CHIARIMENTI & PROPOSTE

Osservatorio sull'intervento di trasformazione dell'area di TOR di VALLE - STADIO della
ROMA - **AGGIORNAMENTO del 10 OTTOBRE 2017**

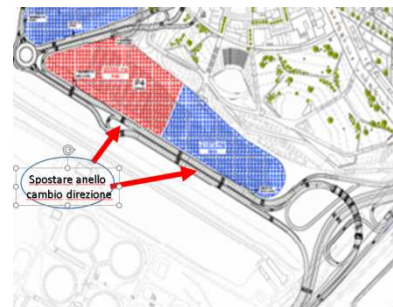
Si richiede di utilizzare in via cautelativa il coefficiente di riempimento secondo la normativa CONI (Del. n. 1379/2008) previsto nel numero di 3 persone per le autovetture, di 1 per i motoveicoli e di 60 persone per i pullman, ipotizzando che l'esodo del 100% degli spettatori sia concentrato nell'arco di un'ora.

² STADIO DELLA ROMA - TOR DI VALLE, Studio di fattibilità – OUS Nuovo Asse di Collegamento allo Stadio Planimetria di progetto (senza ponte di Traiano), 5 sett 2017

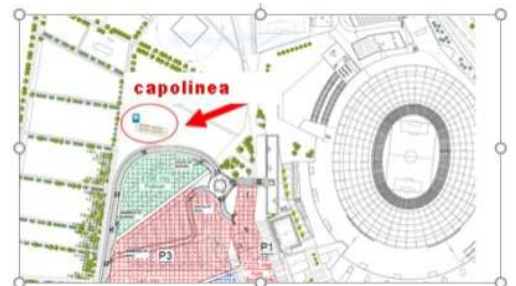
- su via di Decima, l'allargamento nel tratto che parte dalla complanare (ex Via Ostiense) almeno fino ad incontrare via Lopresti, appena superato l'incrocio di via di Decima con Via Oceano Indiano (la simulazione, analisi della "Ingegneria dei Trasporti", prevede, nelle ore di punta 7:30 8:30 di una giornata feriala, un indice di criticità > 0.95, il massimo, senza alcun miglioramento rispetto all'ante operam).

Va inoltre tenuto presente che lo sbilanciamento del rapporto ferro/gomma (e l'assenza dello sfogo del Ponte di Traiano) aggraverà il flusso per vie interne e quindi interesserà l'intero tratto di via di Decima, ad iniziare dallo svincolo Pontina /Acqua Acetosa Ostiense/Decima.

Pertanto, considerata l'attrattività del nuovo insediamento, si chiede di effettuare una specifica analisi trasportistica anche di questa tratta allo scopo di evidenziare la necessità di interventi significativi su tratti di carreggiata.
